LICITACIÓN PÚBLICA ESTATAL UAA-LOPEA-003-2021

ADECUACIÓN DE EDIFICIO 33, TALLER DE DIBUJO Y TALLER DE ESTAMPADO, CIUDAD UNIVERSITARIA,
AGUASCALIENTES, AGS.

ACTA DE VISITA AL SITIO DE LA OBRA O DE LOS TRABAJOS Y JUNTA ACLARATORIA RELATIVA A:

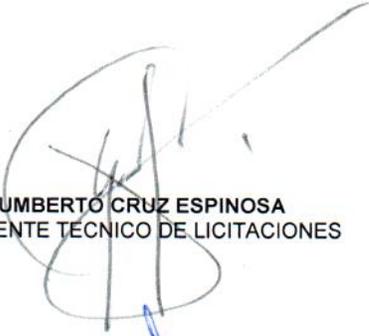
2. Para el concepto numero 88 referente al SUMINISTRO E INSTALACIÓN DE ESTACION COMBINADA DE SEGURIDAD PARA DUCHA Y LAVAJOS MARCA WÁTERSAVER MODELO SS902¿Se podría cotizar un equipo similar?

A tal cuestionamiento la convocante indica que si se puede cotizar un equipo similar siempre y cuando cumpla con las especificaciones establecidas en la descripción del concepto.
